Affaire : Visite d'inspection du 22 mars 2018

Rapport de suite de l'inspection du 22 mars 2018

X-FAB France SAS à Corbeil-Essonnes

Référence réglementaire : Suivi des non-conformités constatées lors de la visite du 23 juin 2016 (chap 9.19)

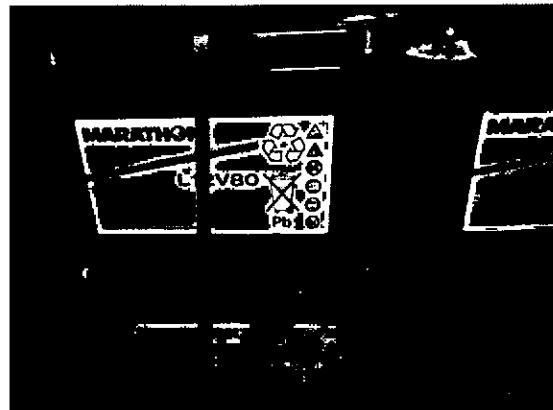
Des conteneurs de piles usagées en mélange ainsi que des batteries sont stockées dans la cellule où se trouve l'acide fluorhydrique. Ces produits sont incompatibles entre eux.

Bien que le 1^{er} alinéa du chapitre 9.19 de l'arrêté du 11/08/14 autorise à ce que soient entreposés des déchets industriels dangereux en fûts, conteneurs, flacons dans les deux bâtiments, le stockage des piles et batteries peut être amélioré afin de limiter au maximum les possibilités d'interaction entre ces déchets ou produits et les autres produits stockés dans les cellules et notamment la cellule 1-1. Un ou plusieurs racks spécifiques avec leurs rétentions associées peuvent être dédiés au stockage des batteries sans y associer d'autres produits.

Non-conformité n°1 : La présence de batteries contenant des métaux associée à des acides peut être incompatible en cas de déversement d'acide. L'exploitant doit réfléchir sur le sujet précité et se positionner sur les possibilités qui lui sont offertes d'améliorer la gestion de son stockage de batteries.

L'exploitant par courriel du 19 juillet 2016 précise que la cellule 1-1 lui paraît la plus adaptée pour le stockage des piles et des batteries. De plus, les FDS des autres produits stockés dans la cellule ne mentionneraient aucune incompatibilité avec les piles.

Le jour du contrôle, il n'y avait pas de fûts de piles usagées mais uniquement des accumulateurs (batteries) en quantité importante sur plusieurs racks distincts (18 palettes de 703 kg chacune environ)

L'exploitant a indiqué que le fût métallique en transit contenant les piles usagées (piles reprises par la société SCRELEC) pourrait être placé dans la cellule 1.4.

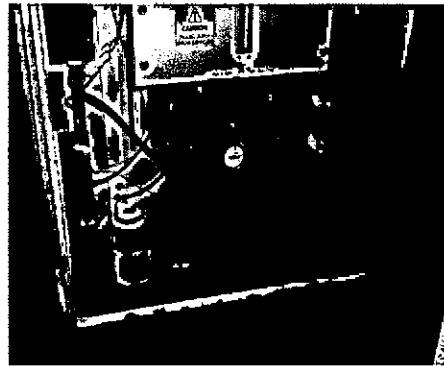
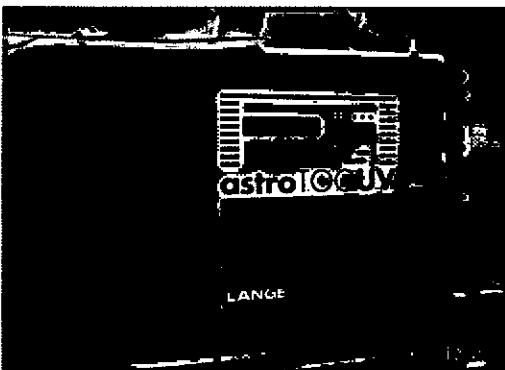
L'exploitant dispose de deux dispositifs de contrôle pH-métrique et COT-métrique en continu (point R0 et R6). Un 1^{er} test a consisté à déclencher la fermeture de la vanne de dévoiement vers le lagon via un essai pH via une solution étalon. Celui-ci a fonctionné correctement et dans des délais rapides (l'ordre de la minute).

Dans un second temps, le test a été réalisé via une solution étalon pour le COTmètre. Il a fallu 35 minutes pour que la sonde détecte le dépassement du seuil d'alarme de 20 mg/l via une solution étalon de 30 mg/l. Ce délai est incompatible avec la gestion d'un incident/déversement. L'exploitant a tenté de justifier que la quantité de produit qui serait passé en Seine serait négligeable sur la base du débit moyen observé, néanmoins cette situation est inacceptable et nécessite un changement dans la gestion d'une pollution. L'exploitant peut opter pour un seuil d'alarme plus bas mais le délai sera peut-être encore conséquent ou un changement de technologie.

Non-conformité notable n°2 : Le dévoiement d'eaux pollués n'est pas opérationnel via le système de COTmètre car il nécessite un temps de réaction non compatible avec un épisode de pollution. L'exploitant doit proposer un nouveau mode de gestion des alarmes sur ses rejets aqueux.
